Referencia: Expediente: LAV0033-00-2016

AUTORIDAD NACIONAL DE LICENCIAS AMBIENTALES
- ANLA –
RESOLUCIÓN N° **001351**
(05 JUL. 2024)

“Por la cual se modifica la Licencia Ambiental otorgada mediante Resolución 1326 de 5 de agosto de 2020 y se toman otras determinaciones”

Tabla 43 Revisión de accesos mencionados y consideraciones del Equipo Evaluador Ambiental de la ANLA

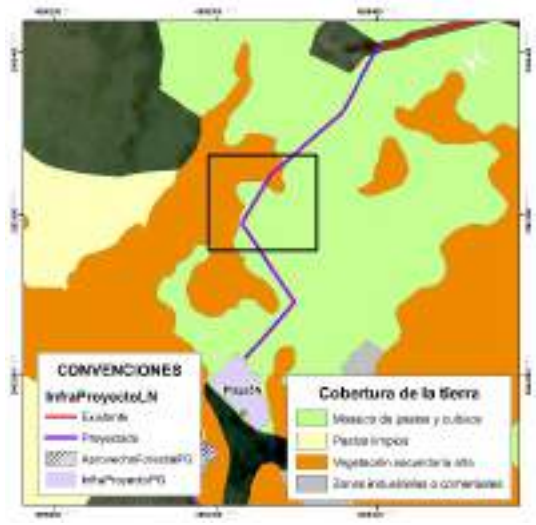
Tipo de obra	***Soporte gráfico revisión Equipo Evaluador Ambiental de la ANLA***	***Consideraciones Equipo Evaluador Ambiental de la ANLA***
*Acceso a plaza 1N**		*Se valida que el acceso es existente y por tanto no requiere aprovechamiento forestal. No obstante, frente a las acciones de mantenimiento propuestas, se identifica que parte del área del acceso se ubica en zona de protección absoluta, por tanto **NO es procedente autorizar las actividades de rocería** en el tramo que se ubica en esta zona.*
*Acceso a plaza 2** *Plaza 2* *(Se indica acceso peatonal desde Vía Tipo 1 hasta sitio de plaza)*		*Se valida que el acceso específico hasta la plaza de tendido no es existente. Para la plaza de tendido y acceso no se encuentra sustracción de reserva autorizada por parte de la CAR. Adicionalmente, parte de la plaza y el acceso se ubica en zona de protección absoluta, donde se establece como uso prohibido la ejecución de rocería. Por lo anterior **NO es procedente autorizar la infraestructura de la plaza y del acceso al no tener sustracción aprobada y al no ser permitidas las actividades de rocería**.*

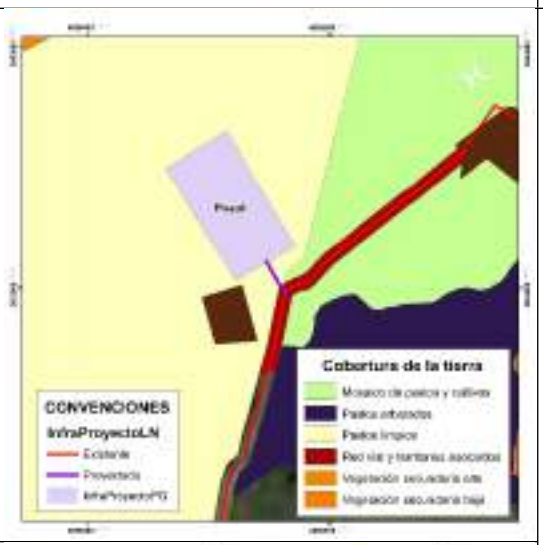
Tipo de obra	***Soporte gráfico revisión Equipo Evaluador Ambiental de la ANLA***	***Consideraciones Equipo Evaluador Ambiental de la ANLA***
*Acceso a plaza 3** *Plaza 3 (Se indica acceso peatonal desde carreteable existente hasta sitio de plaza)*		*Se valida que el acceso específico hasta la plaza de tendido no es existente. Para la plaza de tendido y el acceso no se encuentra sustracción de reserva autorizada por parte de la CAR. Igualmente, no realizó la solicitud de permiso de aprovechamiento forestal. Por lo anterior* ***NO es procedente autorizar la infraestructura de la plaza y del acceso al no tener sustracción aprobada.***
Acceso a sitio de torre 301N (Se indica como acceso peatonal) *Sitio de torre ST301N*		*Se valida que para la sección del acceso de llegada a la torre se relaciona como acceso existente a un sendero o camino, en cobertura de pastos limpios. Se identifica que no se requiere permiso de aprovechamiento y tampoco se tienen restricciones para ingreso con semovientes puesto que no se encuentra dentro del DMI Sector Salto de Tequendama y Cerro Manjui.*

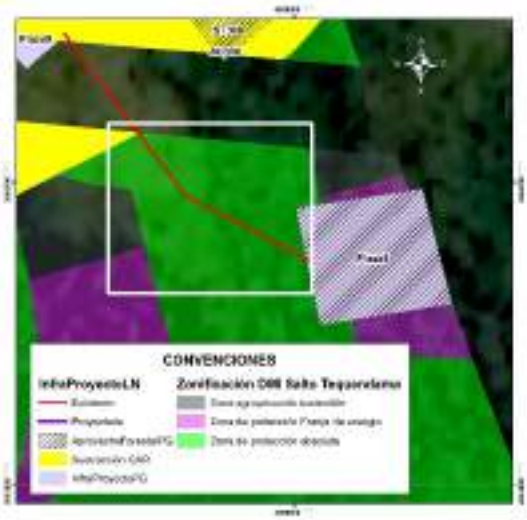
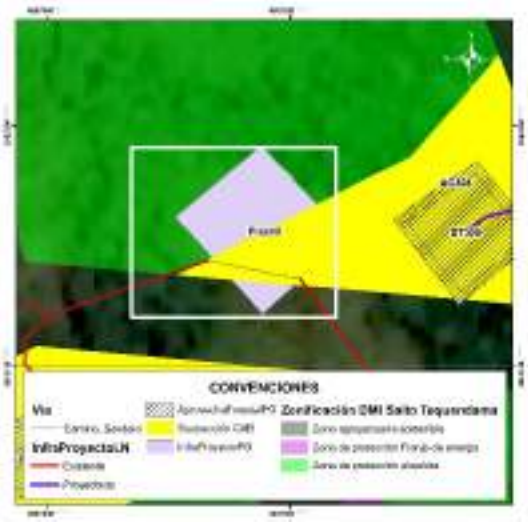
Tipo de obra	***Soporte gráfico revisión Equipo Evaluador Ambiental de la ANLA***	***Consideraciones Equipo Evaluador Ambiental de la ANLA***
*Acceso a plaza 4N** *Plaza 4N* *Acceso a torre 302N (Se indica acceso peatonal a sitio de torre)* *Torre 302N*		*Se valida que para el acceso a la plaza de tendido hay acceso existente, sobre el cual no se requiere permiso de aprovechamiento forestal.* *Respecto a la torre, la sección del acceso de llegada a la torre se relaciona como acceso existente a un sendero o camino, en cobertura de mosaico de pastos y cultivos. Se identifica que no se requiere permiso de aprovechamiento y que tampoco se tienen restricciones para ingreso con semovientes puesto que no se encuentra dentro del DMI Sector Salto de Tequendama y Cerro Manjui.*
*Acceso a plaza 5N** *(Se indica existencia de acceso peatonal)* *Plaza de tendido 5N*		*Comparando la ubicación del acceso con la cartografía base se identifica que el acceso no se asocia a ningún camino o sendero existente, dándose contradicción con la tabla presentada por la Sociedad pero coherencia con la capa InfraProyectoLN, donde se indica que el acceso es proyectado. Se valida que este acceso atraviesa en su recorrido zonas de vegetación secundaria alta, sobre las cuales la Sociedad* ***NO podrá adelantar actividades de tala*** *puesto que no realizó la solicitud de permiso (Recuadros negros).*

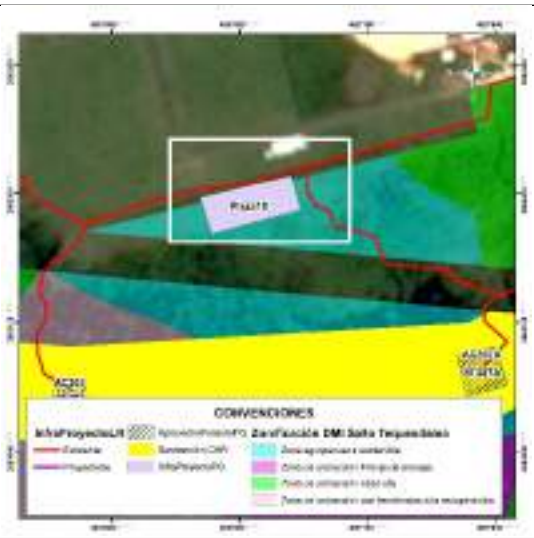
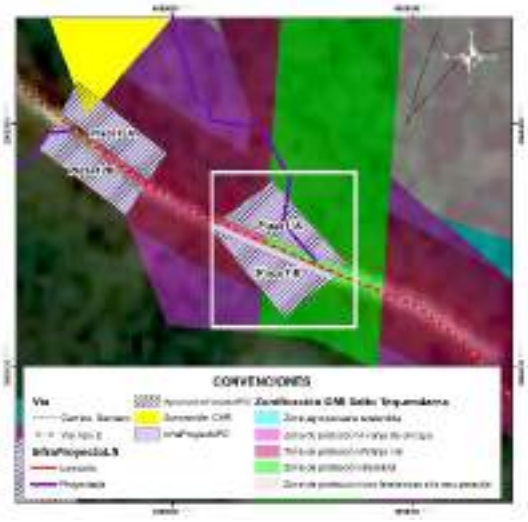
Tipo de obra	***Soporte gráfico revisión Equipo Evaluador Ambiental de la ANLA***	***Consideraciones Equipo Evaluador Ambiental de la ANLA***
Acceso a plaza 6- Plaza de tendido 6 *(Se indica ingreso por acceso peatonal desde vía carreteable)*		*Comparando la ubicación de los accesos con la cartografía base se identifica que los accesos no se asocian a ningún camino o sendero existente, dándose contradicción con la tabla presentada por la Sociedad pero coherencia con la capa InfraProyectoLN, donde se indica que el acceso es proyectado. Se valida que estos accesos y las plazas se ubican en unidades de pastos limpios y arveja, no siendo necesario ejecutar actividades de aprovechamiento forestal. También se corrobora la no existencia de restricciones asociadas al DMI Salto de Tequendama y Cerro Manjui.*
Acceso a plaza 7- Plaza de tendido 7 (Se indica ingreso por acceso peatonal desde vía carreteable)*

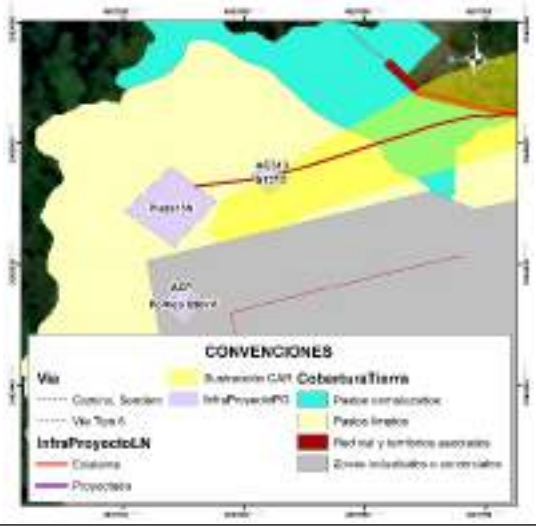
Tipo de obra	***Soporte gráfico revisión Equipo Evaluador Ambiental de la ANLA***	***Consideraciones Equipo Evaluador Ambiental de la ANLA***
Acceso a plaza 8 *(Reportada como acceso peatonal en documento y en capa InfraProyectoLN como acceso existente)*** *Plaza de tendido 8*		*Se valida que el acceso específico hasta la plaza de tendido no es existente. Para la plaza de tendido y el acceso no se encuentra sustracción de reserva autorizada por parte de la CAR puesto que la Sociedad no hace su solicitud. Adicionalmente, parte de la plaza y el acceso se ubica en zona de protección absoluta, donde se establece como uso prohibido la ejecución de rocería. Por lo anterior* ***NO es procedente autorizar la infraestructura de la plaza y del acceso al no tener sustracción aprobada y al no ser permitidas las actividades de rocería.***
*Acceso a plaza 9*** *(Reportada como acceso peatonal en documento y en capa InfraProyectoLN como acceso existente)* *Plaza de tendido 9*		*Se valida que acceso específico hasta plaza de tendido se reporta como camino o sendero, el cual se ubica a 350 m de vía tipo 6 sin pavimentar. Para plaza de tendido y acceso no se encuentra sustracción de reserva autorizada por parte de la CAR puesto que la Sociedad no hace su solicitud. Adicionalmente, parte de la plaza y el acceso se ubica en zona de protección absoluta, donde se establece como uso prohibido la ejecución de rocería. Por lo anterior* ***NO es procedente autorizar la infraestructura de la plaza y del acceso al no tener sustracción aprobada y al no ser permitidas las actividades de rocería.***

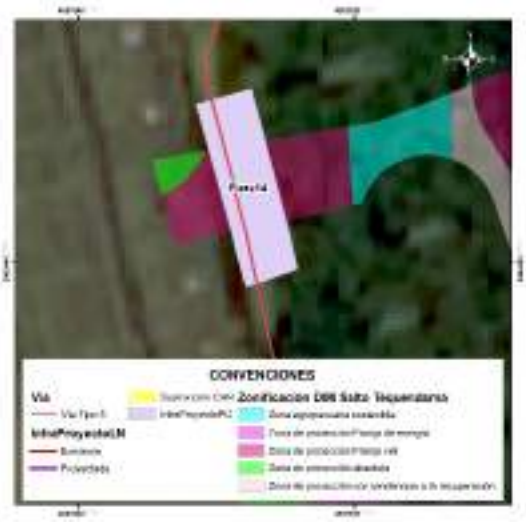
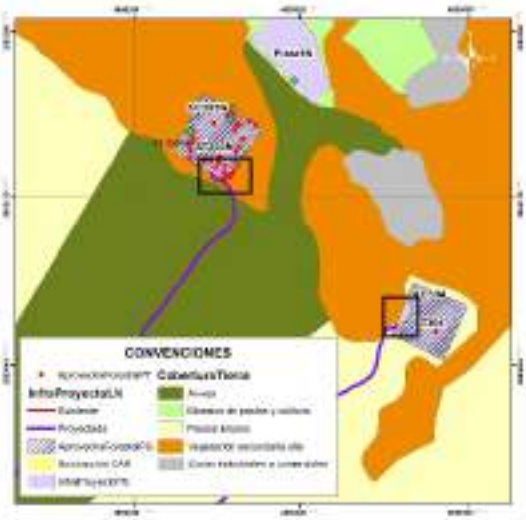
Tipo de obra	***Soporte gráfico revisión Equipo Evaluador Ambiental de la ANLA***	***Consideraciones Equipo Evaluador Ambiental de la ANLA***
*Acceso a plaza 10 (vía tipo 6 sin pavimentar)*** *Plaza de tendido 10*		*Se valida que el acceso específico hasta la plaza de tendido se reporta como vía tipo 6, sin embargo se plantea adecuación con rocería, aspecto que es inconsistente con la definición de la vía existente. La plaza de tendido se ubica en una "zona agropecuaria sostenible" del DIM Salto del Tequendama y Cerro Manjui, para la cual la Sociedad no solicitó sustracción de reserva ante la CAR. Por lo anterior* ***NO es procedente autorizar la infraestructura de la plaza y del acceso al no tener sustracción de reserva.***
*Acceso a plazas de tendido 11A (camino o sendero desde vía tipo 2) y 11B*** *Plazas de tendido 11A y 11B*		*En el documento se relaciona como acceso el Acc-06, sin embargo, en la capa InfraProyectoLN se identifica que el acceso asociado es el Acc-309.* *Se valida que acceso específico hasta plaza de tendido 11A se relaciona como camino o sendero, para el cual se plantearía adecuación con rocería la cual se establece dentro de la zonificación del DMI Sector Salto del Tequendama y Cerro Manjui como actividad prohibida en zona de protección absoluta. Para plazas de tendido y acceso no se encuentra sustracción de reserva autorizada por parte de la CAR puesto que la Sociedad no hace su solicitud.* *Por lo anterior* ***NO es procedente autorizar la infraestructura de las plazas y del acceso al no tener sustracción de reserva.***

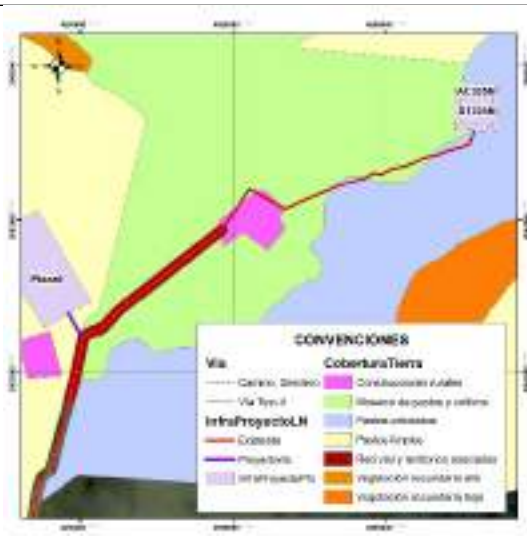
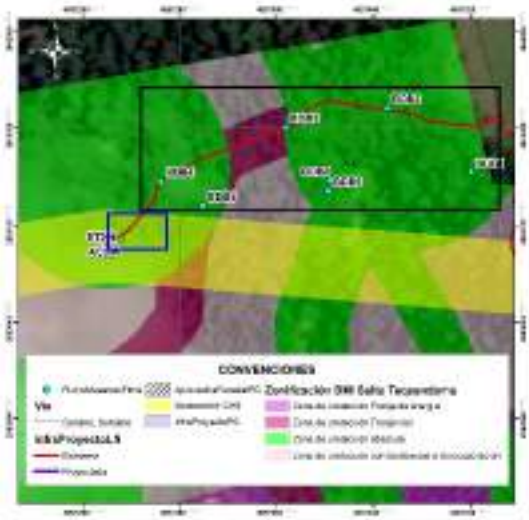
Tipo de obra	***Soporte gráfico revisión Equipo Evaluador Ambiental de la ANLA***	***Consideraciones Equipo Evaluador Ambiental de la ANLA***
*Acceso a plazas de tendido 12A y 12B**** *Plazas de tendido 12A y 12B*		*Se valida que parte de las dos plazas de tendido se encuentran en DMI sin sustracción de reserva autorizada por parte de la CAR, las cuales se ubican en "zona de protección vial". Teniendo en cuenta el área disponible que se encuentra fuera del DMI,* ***NO es procedente autorizar la infraestructura de la plaza de tendido 12A y solo podría autorizarse el área de la plaza de tendido 12B en el área que se encuentra fuera del DMI, área en la cual se autoriza el permiso de aprovechamiento solicitado.***
*Acceso a plaza de tendido 13N*** *Sitio de torre ST313*		*Se identifica que el acceso, la plaza de tendido y la torre se ubica en unidades de pastizales. El trazado del acceso se ubica sobre las zonas sustraídas, razón por la cual se considera aceptable este acceso siempre y cuando* ***NO*** *se realicen actividades de aprovechamiento forestal, puesto que este permiso no se solicitó.*

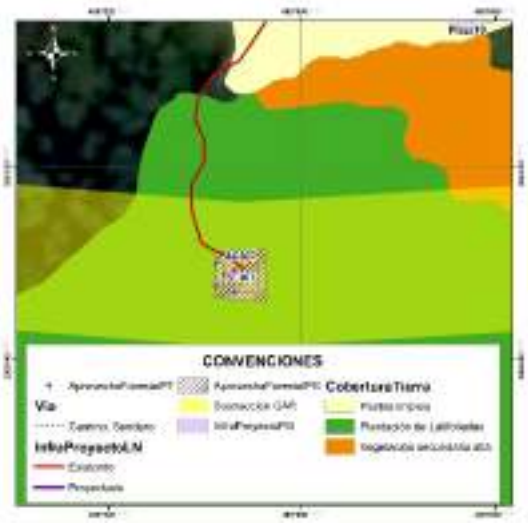
Tipo de obra	***Soporte gráfico revisión Equipo Evaluador Ambiental de la ANLA***	***Consideraciones Equipo Evaluador Ambiental de la ANLA***
*Acceso a plaza (vía tipo 5)** *Plaza de tendido 14*		*Se valida que la parte central de la plaza de tendido se encuentra en DMI para la cual la Sociedad no realizó solicitud de sustracción y por tanto no tiene autorización por parte de la CAR. En este sentido,* ***NO es procedente autorizar la infraestructura de la plaza de tendido 14.***
*Accesos a sitios de torre ST303N y ST304** *Sitios de torre ST303N y ST304*		*Comparando la ubicación de los accesos con la cartografía base se identifica que no se asocian a ningún camino o sendero existente, quedando identificada una contradicción con la tabla presentada por la Sociedad pero coherencia con la capa InfraProyectoLN donde se indica que el acceso es proyectado. Se valida que estos accesos se ubican en su mayoría en cultivos de arveja y en pastos limpios, no siendo necesario ejecutar actividades de aprovechamiento forestal para estos tramos.* *Para el caso del acceso al ST303N y una parte del ST304, se identifica cruce con parches de vegetación secundaria alta (ver recuadros negros) para los cuales la Sociedad* ***NO podrá adelantar actividades de tala*** *puesto que no realizó la solicitud de permiso.*

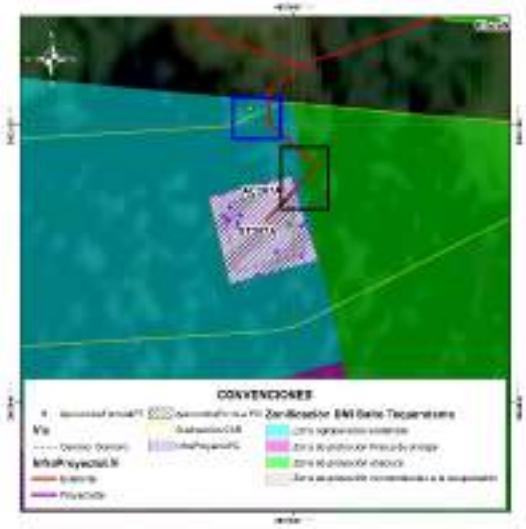
Tipo de obra	***Soporte gráfico revisión Equipo Evaluador Ambiental de la ANLA***	***Consideraciones Equipo Evaluador Ambiental de la ANLA***
*Acceso a ST305N** *Sitio de torre ST305N*		*Revisando con la cartografía base se identifica que el acceso no es existente sino que se relaciona con la existencia de un camino o sendero que atraviesa unidades de mosaico de pastos y cultivos, pastos arbolados y construcciones rurales (ubicadas a 110 m del sitio de torre). Teniendo en cuenta que la Sociedad no solicita permiso de aprovechamiento forestal, en este acceso y en la torre **NO podrá adelantar actividades de tala** de ningún individuo que pueda encontrarse de manera aislada (pastos arbolados).*
*Acceso a ST306 (Se menciona en documento y en cartografía base como acceso peatonal)**		*Durante la visita de evaluación se validó que no existe camino o sendero reportado en cartobase y que la condición de la vegetación es de tipo denso, lo cual es consistente con la cobertura registrada (Bosque denso). Adicionalmente, se identifica que en el área trazada para el acceso, existen individuos de especies en veda, los cuales no están siendo incluidos en solicitud de aprovechamiento forestal (ver cuadro azul).*  ***Individuo fustal ubicado en tramo de llegada del acceso (No solicitado en aprovechamiento forestal) Coordenadas 4º34´12´´N, 74º17´15´´ W.*** *De igual manera, en el tramo del acceso la Sociedad registra a las parcelas BDB4, BDB3 y BDB2 (Ver cuadros negros), en las cuales reporta 100 individuos fustales, de estos 23 obedecen a la especie Cyathea sp. y 35 a la*

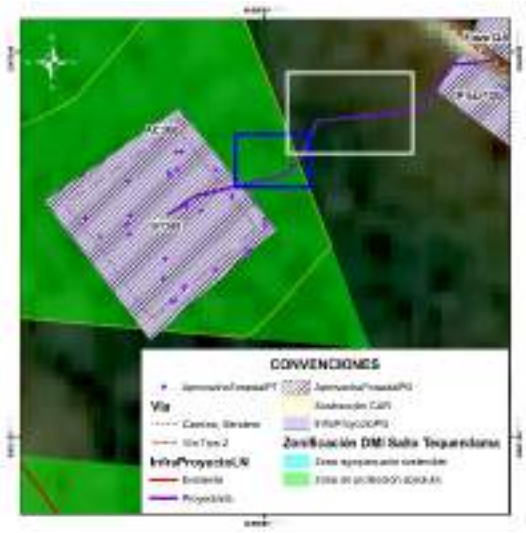
Tipo de obra	***Soporte gráfico revisión Equipo Evaluador Ambiental de la ANLA***	***Consideraciones Equipo Evaluador Ambiental de la ANLA***
		especie Quercus humboldtii, ambas especies en veda nacional. *Sumado a esto, no se encuentra sustracción de reserva autorizada por parte de la CAR puesto que la Sociedad no hace su solicitud para los accesos y tampoco realiza solicitud de aprovechamiento forestal aun cuando fue requerido. Adicionalmente, parte del acceso se ubica en zona de protección absoluta, donde se establece como uso prohibido la ejecución de rocería. Por lo anterior* ***NO es procedente autorizar el acceso al no tener sustracción aprobada, no haber solicitado permiso de aprovechamiento forestal y no ser permitidas las actividades de rocería.***
*Acceso a ST307 (Se menciona en documento y en cartografía base como acceso peatonal)**		*Durante la visita de evaluación se validó que no existe camino o sendero reportado en cartobase y que la condición de la vegetación se asocia a plantaciones de latifoliadas con vegetación arbórea densa producto de la recuperación del área con presencia de especies en veda. Resultado de ello, la Sociedad para el sitio de torre (relacionado en cobertura plantación de latifoliadas) solicita permiso de aprovechamiento forestal para seis (6) individuos de Quercus humboldtii (especie en veda nacional), no obstante, para el acceso omite la solicitud de permiso de aprovechamiento forestal no siendo procedente la autorización de intervención en acceso.* *Sumado a esto, en parte del acceso no se encuentra sustracción de reserva autorizada por parte de la CAR puesto que la Sociedad no hace*

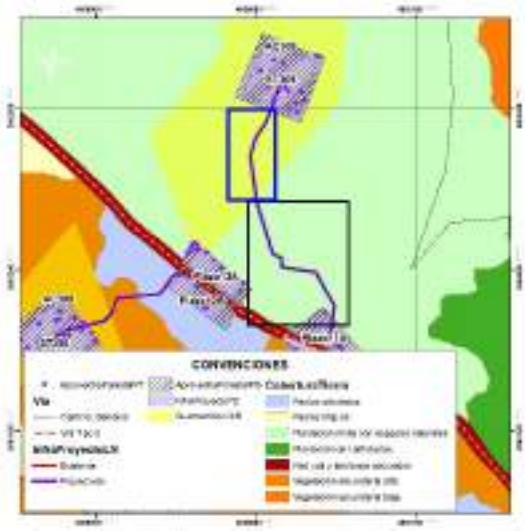
Tipo de obra	***Soporte gráfico revisión Equipo Evaluador Ambiental de la ANLA***	***Consideraciones Equipo Evaluador Ambiental de la ANLA***
		su solicitud para los accesos. Por lo anterior ***NO es procedente autorizar el acceso al no tener sustracción aprobada y no haber solicitado permiso de aprovechamiento forestal.***
*Acceso a ST307A (Se menciona en documento y en cartografía base como acceso peatonal)**		*Durante la visita de evaluación se validó que no existe camino o sendero reportado en cartobase y que la condición de la vegetación se asocia a plantaciones de latifoliadas con vegetación arbórea densa producto de la recuperación del área con presencia de especies pioneras. Resultado de ello, la Sociedad para el sitio de torre (relacionado en la misma cobertura) solicita permiso de aprovechamiento forestal para 16 individuos fustales, no obstante, para el acceso omite la solicitud de permiso de aprovechamiento forestal no siendo procedente la autorización de intervención en acceso. Adicionalmente, en la visita de evaluación se identificó que en el área trazada para el acceso, existen individuos fustales, los cuales no están siendo incluidos en solicitud de aprovechamiento forestal (ver cuadro azul).* *Sumado a esto, en parte del acceso no se encuentra sustracción de reserva autorizada por parte de la CAR puesto que la Sociedad no hace su solicitud para los accesos y adicionalmente, parte del acceso se ubica en zona de protección absoluta, donde se establece como uso prohibido la ejecución de rocería (ver cuadro negro). Por lo anterior* ***NO es procedente autorizar el acceso al no tener sustracción aprobada, no haber solicitado permiso de aprovechamiento forestal y no***

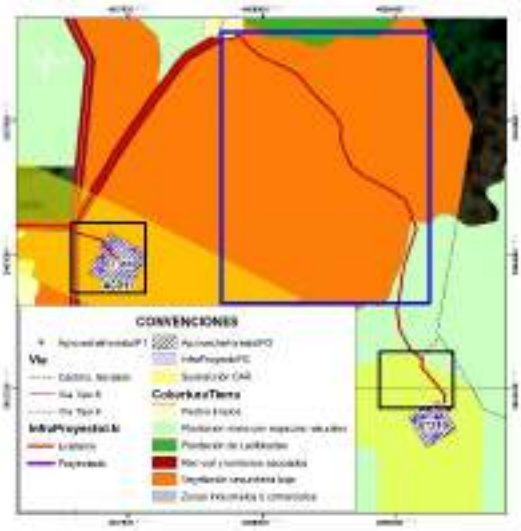
Tipo de obra	***Soporte gráfico revisión Equipo Evaluador Ambiental de la ANLA***	***Consideraciones Equipo Evaluador Ambiental de la ANLA***
		ser permitidas las actividades de rocería.
Acceso a ST308 *(Acceso mencionado como proyectado en capa InfraProyectoLN y como sendero/ camino en cartobase)**		*Durante la visita de evaluación se validó que no existe camino o sendero reportado en cartobase y que la condición de la vegetación se asocia vegetación secundaria alta. Resultado de ello, la Sociedad para el sitio de torre (relacionado en la misma cobertura) solicita permiso de aprovechamiento forestal para 36 individuos fustales, no obstante, para el acceso omite la solicitud de permiso de aprovechamiento forestal no siendo procedente la autorización de intervención en acceso. Adicionalmente, en la visita de evaluación se identificó que en el área trazada para el acceso, existen individuos fustales, los cuales no están siendo incluidos en solicitud de aprovechamiento forestal (ver cuadro azul).* *Sumado a esto, en área por fuera del DMI (ver recuadro blanco) tampoco se solicita permiso de aprovechamiento aun cuando la cobertura es vegetación secundaria alta. Por lo anterior* ***NO es procedente autorizar el acceso al no haber solicitado permiso de aprovechamiento forestal para su intervención.***

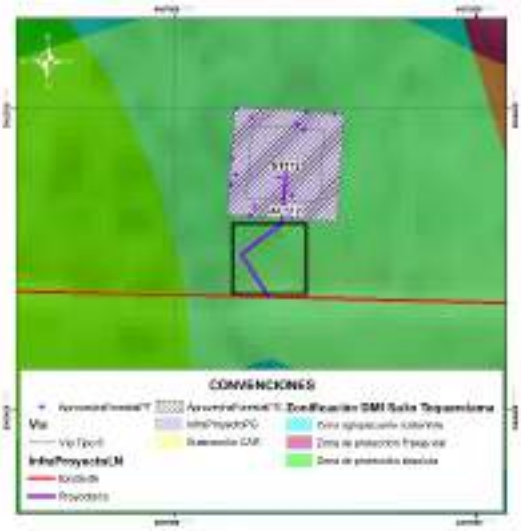
Tipo de obra	***Soporte gráfico revisión Equipo Evaluador Ambiental de la ANLA***	***Consideraciones Equipo Evaluador Ambiental de la ANLA***
Acceso a ST309 *(Acceso mencionado como proyectado en capa InfraProyectoLN y como sendero/ camino en cartobase)**		*Durante la visita de evaluación se validó que no existe camino o sendero reportado en cartobase y que la condición de la vegetación se asocia a la cobertura de plantación mixta con espacios naturales. Resultado de ello, la Sociedad para el sitio de torre (relacionado en la misma cobertura) solicita permiso de aprovechamiento forestal para 17 individuos fustales, no obstante, para el acceso omite la solicitud de permiso de aprovechamiento forestal no siendo procedente la autorización de intervención en acceso ni dentro del área sustraída (Recuadro azul) ni por fuera de esta.* *Sumado a esto, en parte del acceso no se encuentra sustracción de reserva autorizada por parte de la CAR puesto que la Sociedad no hace su solicitud para los accesos y adicionalmente, parte del acceso se ubica en zona de protección absoluta, donde se establece como uso prohibido la ejecución de rocería (ver cuadro negro). Por lo anterior* ***NO es procedente autorizar el acceso al no tener sustracción aprobada, no haber solicitado permiso de aprovechamiento forestal y no ser permitidas las actividades de rocería.***

Tabla 61 Zonificación de Manejo Ambiental definida por la ANLA

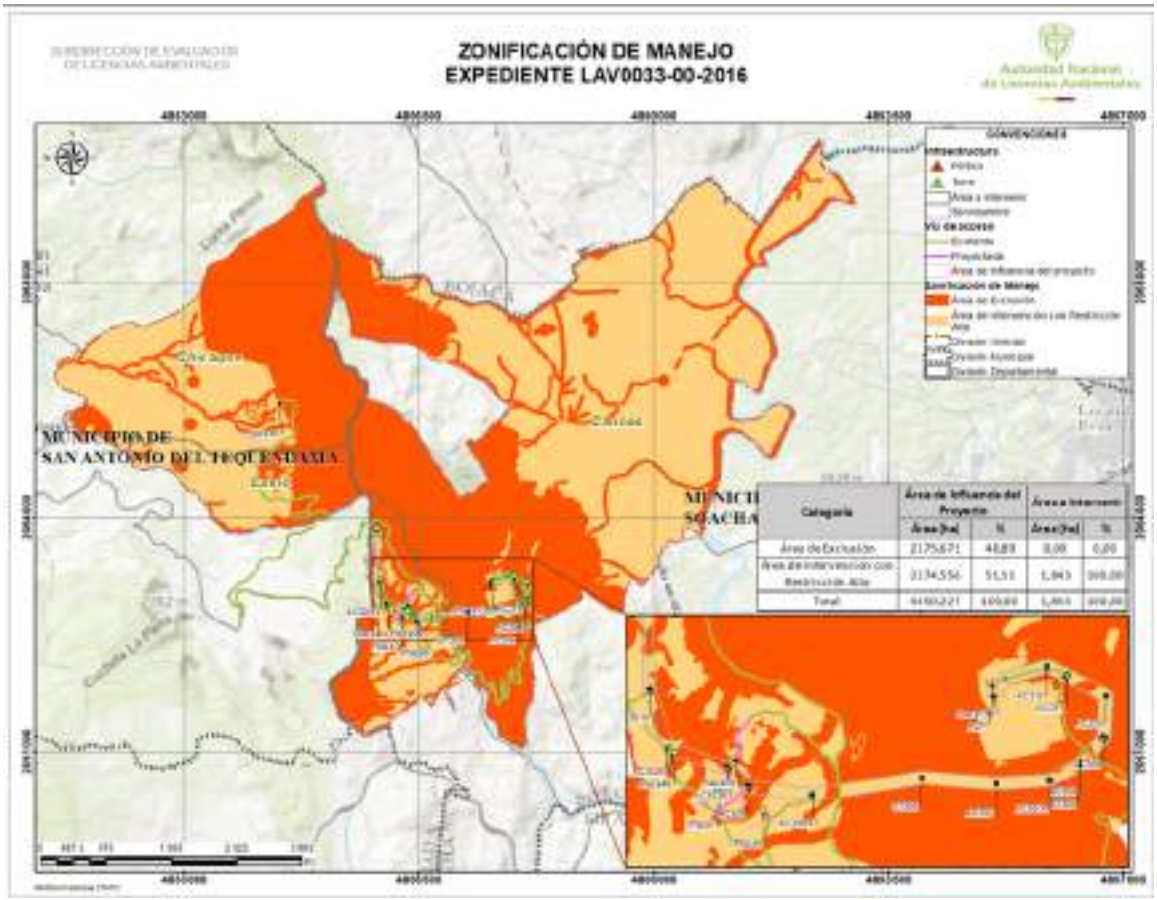
A continuación, se presenta la tabla y figura de la zonificación de manejo ambiental ajustada de acuerdo con las consideraciones de esta Autoridad Nacional para la modificación de la licencia ambiental del proyecto UPME 01 de 2013 (Subestación Norte 500 KV y Líneas de Transmisión Norte - Tequendama 500 KV y Norte Sogamoso 500 kV) – como primer refuerzo de red 500 KV del Área Oriental.
